**Conseil économique et social**

**Forum mondial de l'harmonisation
des Règlements concernant les véhicules**

Règlement n° 14 (Ancrages des ceintures de sécurité)**Proposition de série 08 d'amendements au Règlement n° 14
(Ancrages des ceintures de sécurité)****Communication de l'expert de l'Organisation internationale
des constructeurs d'automobiles***

Modèle B

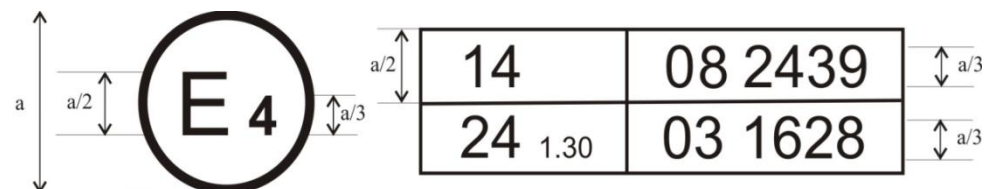
Annexe 2, modifier comme suit:

La marque d'homologation ci-dessus ... en application du Règlement n° 14, sous le numéro 082439. Les deux premiers chiffres du numéro d'homologation signifient que le Règlement n° 14 comprenait déjà la série 08 d'amendements lorsque l'homologation a été délivrée.

La marque d'homologation ci-dessus ... le Règlement n° 14 incluait la série 08 d'amendements et le Règlement n° 24 était dans sa série 03 d'amendements.».
